Comune di Bitti

Prot. n 1654/2018

Oggetto: *procedura di VIA ai sensi dell'art. 23 del D.Lgs. 152/2006 e ss.mm.ii. relativa al progetto "Parco Eolico Gomoretta", da realizzare in agro dei comuni di Bitti, Orune e Buddusò, della potenza nominale di 45,045 MW, proponente Siemens Gamesa Renewable Energy S.p.A..
Presentazione osservazioni e richiesta integrazioni.*

Domus de janas di s'Aspru o Conch'e janas

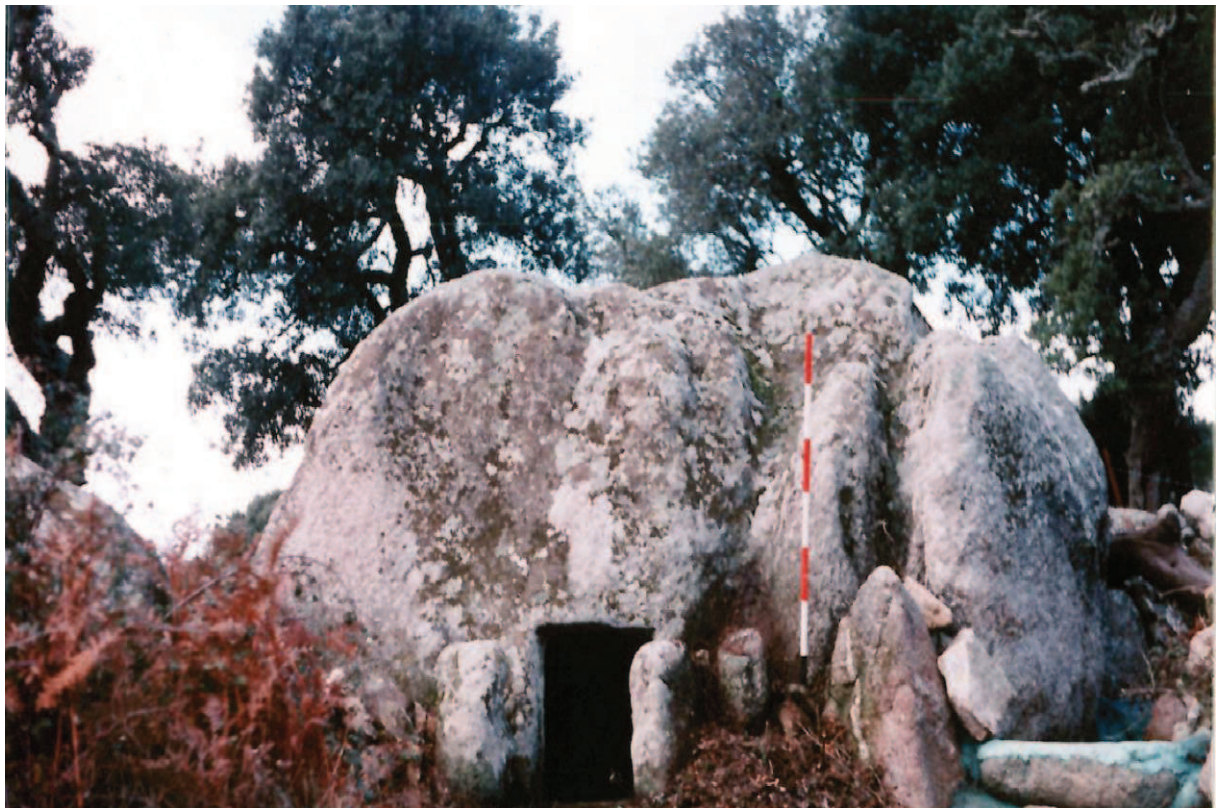
Come correttamente evidenziato anche dal proponente, in prossimità di alcune torri (336 metri dalla turbina G2, come dichiarato dal proponente) è presente un sito archeologico, denominato domus de Janas di s'Aspru o Conch'e janas, di età prenuragica, che si conserva pressoché integro.

L'ipogeo bicellulare, rappresentato nella foto sotto, è localizzato in un'area pressoché piana, a quota di poco superiore agli 820 metri sopra il livello del mare, in corrispondenza del limite amministrativo tra i territori dei comuni di Bitti e Orune.

Seppur non mappato dal Piano Paesaggistico Regionale, il monumento è stato censito con il Censimento del Patrimonio Archeologico del Comune di Bitti (progetto per i lavori di Pubblica Utilità, ai sensi del D.L.G. n. 280/97, relativo "alla conservazione e valorizzazione del patrimonio archeologico, per la manutenzione ordinaria di Romanzesu e di altri siti nuragici") effettuato alla fine degli anni '90. La scheda relativa al monumento (Cod. Rif. 0941) cita testualmente "la domus non dovrebbe essere isolata,
